**CONCERTATION SUR L'ADAPTATION DES ACCES DU RER A
DE LA GARE DE VAL-DE-FONTENAY
20 novembre – 19 décembre 2017**

AVIS DE L'ASSOCIATION METRO RIGOLLOTS VAL-DE-FONTENAY

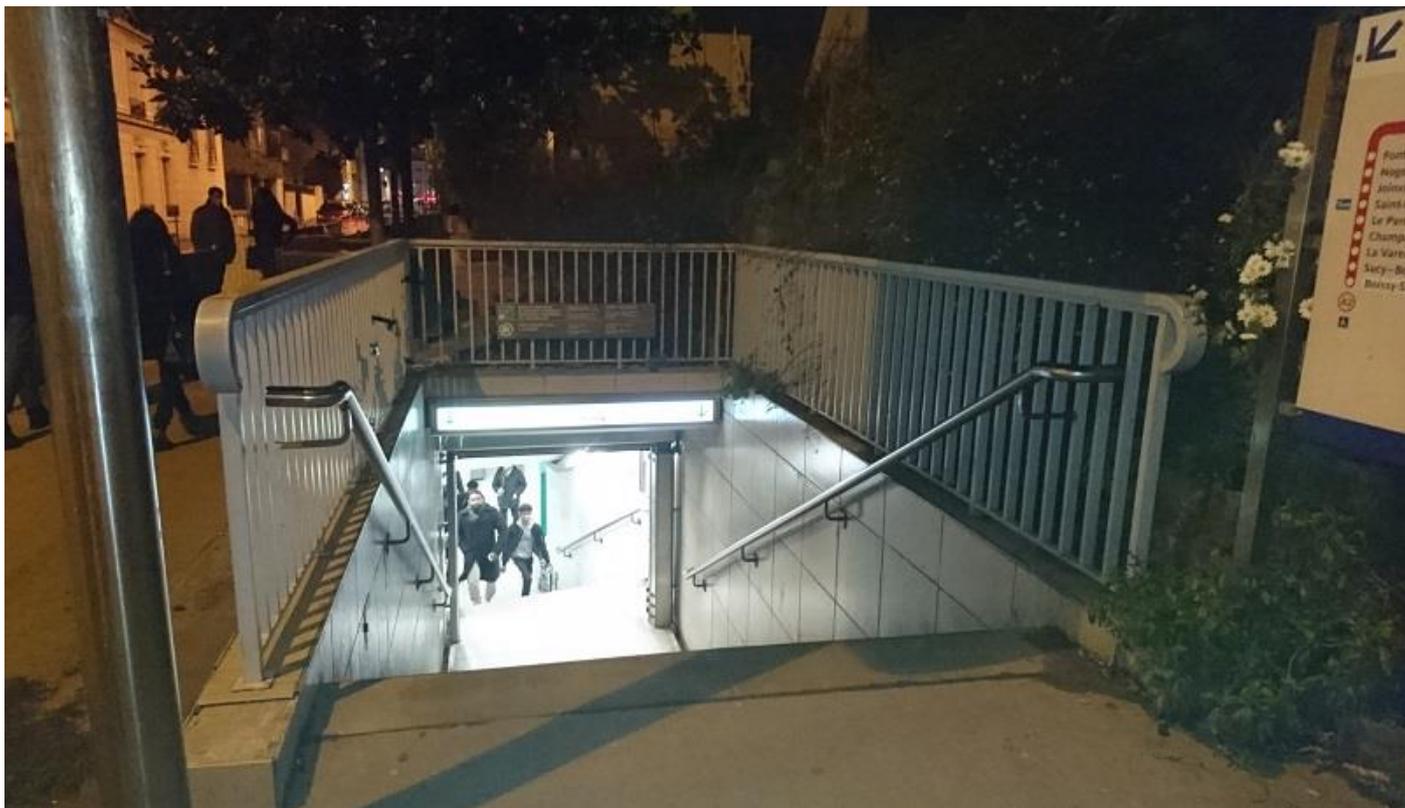
Notre association approuve sans réserve le lancement de ce chantier qui améliorera la communication entre les secteurs situés au Nord et au Sud des voies du RER A.
